**REGULERINGSFORSLAG TIL
OFFENTLIG ETTERSYN**

Fagnotat

Vår referanse: PLAN-2023/18121-66
Saksbehandler: Annette Victoria Gustavsen
Åsgård
Dato: 29.08.2025

**Forslag til detaljregulering – offentlig ettersyn
Ytrebygda. Gnr. 115, Bnr. 220 mfl., Sandslimarka, Reguleringsplan
arealplan-ID 71520000**

Figur 6 og 7. Eksisterende situasjon t.v. Bygg forutsatt revet er markert med rødt kryss. Foreslått fremtidig situasjon t.h. Byggene er nummerert i illustrasjonsplanen. Bygg 3 er dagens kontorbygg.

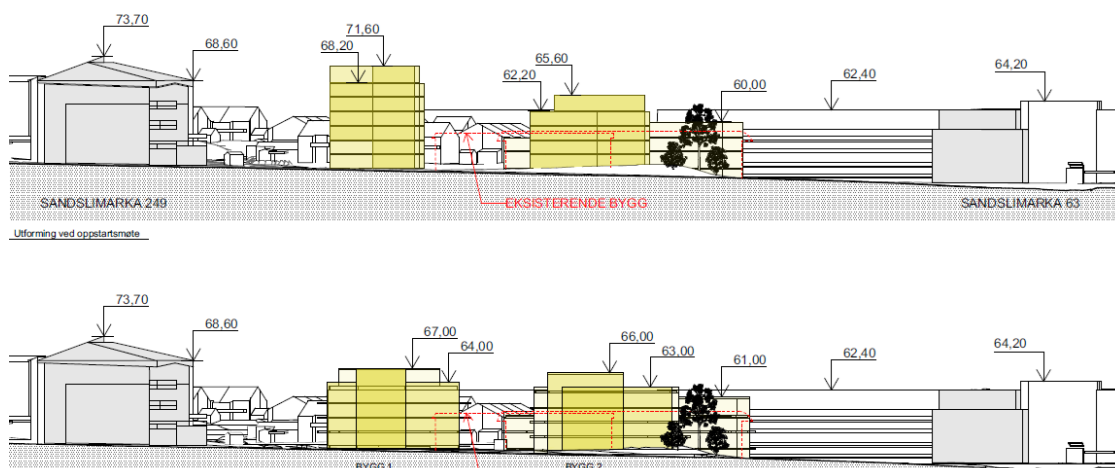
Plangrepet tar utgangspunkt i at kontorbygget i vest rives, men at eksisterende kontorbygg øst i planområdet skal gjenbrukes. Fra et bærekraftperspektiv vurderer PBE gjenbruk av eksisterende bygningsmasse som positivt. Transformasjon av eksisterende kontorbygg kan gi utfordringer med tanke på boligkvaliteter. Bygningen er bred og ensidige leiligheter anbefales ikke, da leiligheter mot øst vil få dårligere lys- og solforhold. Til sluttbehandling må leilighetssammensetning vises i form av skisser, slik at det vises at man får til gode bokvaliteter. Det bør vurderes om arealer inne i bygget som ikke vil oppnå tilfredsstillende lysforhold, kan brukes til deleløsninger for beboerne.

Plasseringen av det eksisterende bygget, bygg 3, har lagt føringer for plangrepet. Gangakser og siktlinjer har også vært med på å forme plangrepet. I tillegg har det vært et mål om eksisterende terreng og terrengformasjoner i sør skal bevares. Planområdet har en naturlig helling fra nord mot sør, med en høydeforskjell fra kote +50 meter til kote +46,6 meter. I sør heller terrenget fra vest mot øst, ned mot Norlandia Capella barnehage. Planlagt bebyggelse følger terrenget ved at den høyeste bebyggelsen legges i nord og at den trappes ned mot sør-vest, og ytterligere ned mot sør-øst.

Figur 10. Bildet er hentet fra snitt og oppriss. Rekkehusbebyggelsen ligger t.v. i bildet.

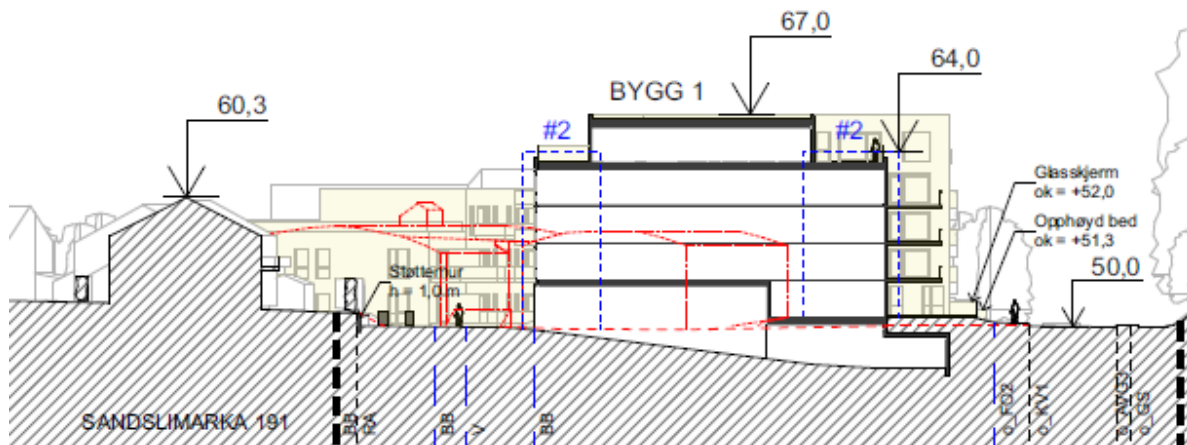
Mot nord vil bygg 1 i planforslaget vende seg mot sykehjemmet, og det har vært viktig at prosjektet ikke skaper en bakside mot sykehjemmet. Avstanden fra sykehjemmets sørlige fasade til fasadene i planforslaget er på ca. 40 meter. Den nye bebyggelsen mot sykehjemmet er skissert maksimalt fem etasjer over bakken, og er 6,7 meter lavere enn sykehjemmet. PBE vurderer at overgangen mellom sykehjemmet og bygg 1 fungerer visuelt. Nordøst for bygg 1 er det en høyde med rekkehusbebyggelse og bygg 1 vil være høyere enn disse byggene. Beboerne i nr. 189, 191, 193 og 195 ved Sandsliahaugen borettslag vil få

endret utsyn fra boligene sine. Ved vårjevndøgn vil bygg 1 kaste skygge mot rekkehusbebyggelsen fra kl. 15.00.

Bygg 2 har en makshøyde på kote +66 meter. På grunn av høydeforskjeller i terrenget, har bygg 2 seks etasjer sett fra sørøst. PBE støtter at dette bygget er lavere enn bygg 1, men vurderer at nedtrappingen ikke er tilstrekkelig. Parkeringskjeller og inngang til parkeringskjeller er synlig som en etasje sett mot sørøst, og PBE vurderer at det er uheldig at bygg 2 er på seks etasjer sett fra her. Dette er med bakgrunn i at byggehøydene ikke er tilpasset en menneskelig skala, og kan oppleves som dominerende fra de felles utearealene. Sol- og skyggeillustrasjonene viser at ved vårjevndøgn kaster bygg 2 skygge på de felles utearealene fra kl. 14. PBE anbefaler fremdeles at bygg 2 bør ha en lavere maks gesimshøyde, og at bygg 2 trappes mer ned fra bygg 1. Det er særlig viktig at høydene på byggene ikke går på bekostning av bokvaliteten og uterommene.

Figur 11. Bildet viser sol og skygge ved bygg 3 og barnehagen.

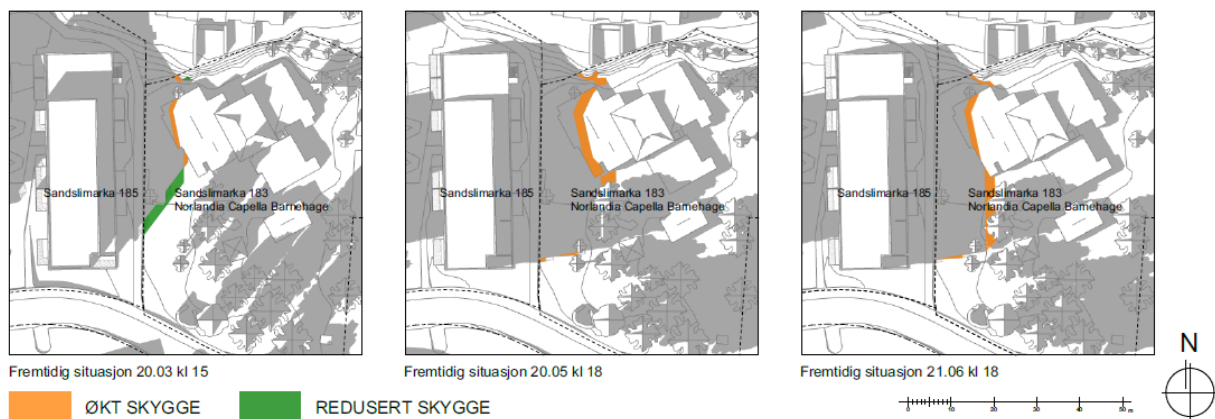
Bygg 3 ligger vest for Norlandia Capella barnehage, som ligger lavere i terrenget enn planområdet. Det er blitt utarbeidet perspektiv sett fra barnehagen, men disse vurderes å ikke vise særlig godt hvordan bygg 3 oppleves fra et barns perspektiv. PBE vurderer at det er viktig at bygg 3 ikke oppleves visuelt dominerende for barn. PBE ønsker at det dokumenteres bedre for hvordan bygg 3 vil oppleves og bli seende ut fra barns høyde. Sol- og skyggeillustrasjoner, datert 04.07.25, viser at økningen i etasjen på bygg 3, vil gi en marginal økning i skygge ved barnehagen på ettermiddagstid. Ved kl. 15.00 bedres solforholdene også marginalt på uteoppholdsarealet som følge av at det buede taket er fjernet.

Figur 14. Utklipp fra illustrasjonsplanen, datert 04.08.25.

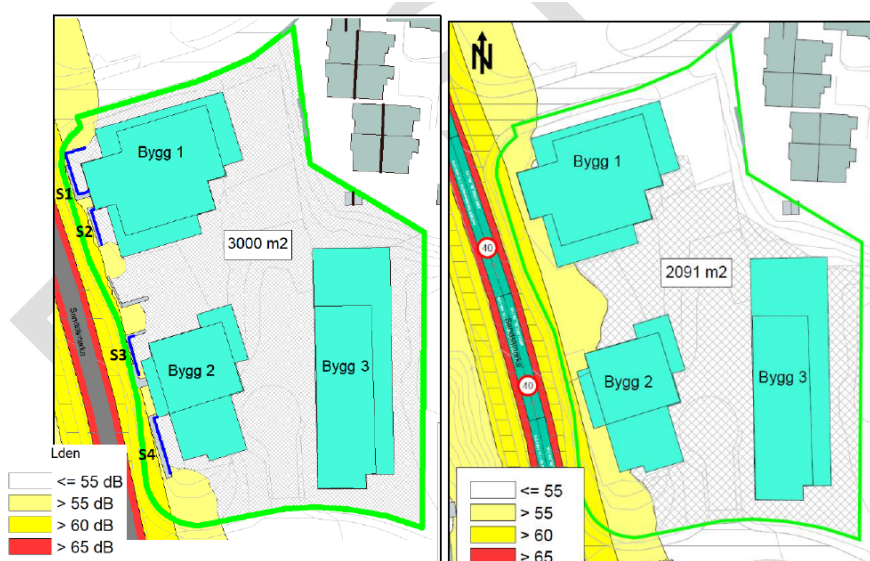
Slik illustrasjonsplanen nå foreligger, fremkommer det som lite grønne arealer og flere grå arealer. Dette bør arbeides med i den videre prosessen. Det bør sikres i bestemmelsene at gangarealene innenfor planområdet gis et annet dekke enn asfalt og grå flater. PBE vurderer også at det arbeides videre med en fremstilling som viser en mer detaljert inndeling av privat og felles MUA. Illustrasjonsplanen viser også til en støttemur på 1,5 meter høyde, og vi savner en beskrivelse av dette i planbeskrivelsen.

Figur 16. Bildet er hentet fra RTP, og viser planlagt situasjon for renovasjon.

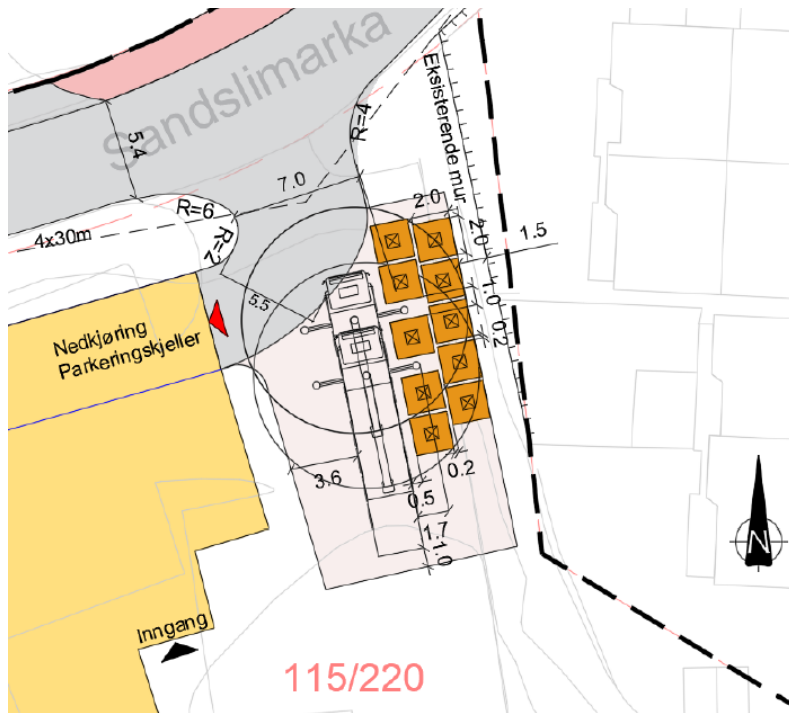
Plasseringen av renovasjonsanlegget er løst tett mot eksisterende mur ved Sandslimarka nr. 189, 191, 193 og 195. Av planbeskrivelsen fremgår det at containerne skal etableres på det nærmeste 1,9 meter fra eiendomsgrensen. I illustrasjonsplanen ser det ut som at det legges til rette for en støttemur på 1 meter rundt renovasjonsanlegget. Det er ikke helt tydelig om dette er eksisterende mur eller en etablering av en ny støttemur. Eksisterende mur er ikke sammenhengende langs rekkehusbebyggelsen og fungerer ikke som visuell skjerming. Med bakgrunn i tiltakets nærhet til rekkehusbebyggelsen vurderer PBE at man i den videre prosess må hensynta og redegjøre for hvilke konsekvenser tiltaket vil ha i form av visuell støy, lukt og støv.

Figur 17. Bildet viser resultat av klimanorm.

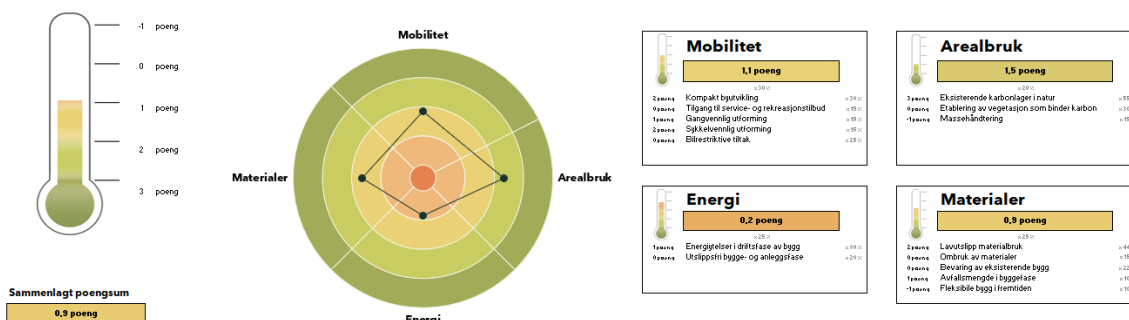
Klimanormen gir planforslaget en totalscore på 0,9 av 3 poeng. Dette tilsier at tiltaket i snitt har mindre klimaambisjoner enn hva minimumskravene i KPA. Det er særlig i kategorien «Energi» og «Materialer» at planforslaget kommer dårlig ut av klimanormen. I underkategorien «Massehåndtering» kommer det også dårlig ut. Klimanormen viser også i

underkategorien «*Bevaring av eksisterende bygg*» at det her gis en poengscore 0 poeng. Prosjektet har gjennom prosessen hatt fokus på ombruk og gjenbruk av bygningsmateriell, mens det her fremkommer at dette skal kartlegges og offentliggjøres slik at andre aktører kan benytte seg av materialene. Det gis også en score på -1 poeng når det gjelder underkategorien «*Fleksible bygg i fremtiden*».

Til sluttbehandling må planforslagets klimaambisjoner sikres bedre, og dette bør gjenspeiles i klimanormen. PBE anbefaler at ombrukskartlegging gjennomføres før sluttbehandling, slik at vi kan sikre i bestemmelsene at materialer blir gjenbrukt i prosjektet.
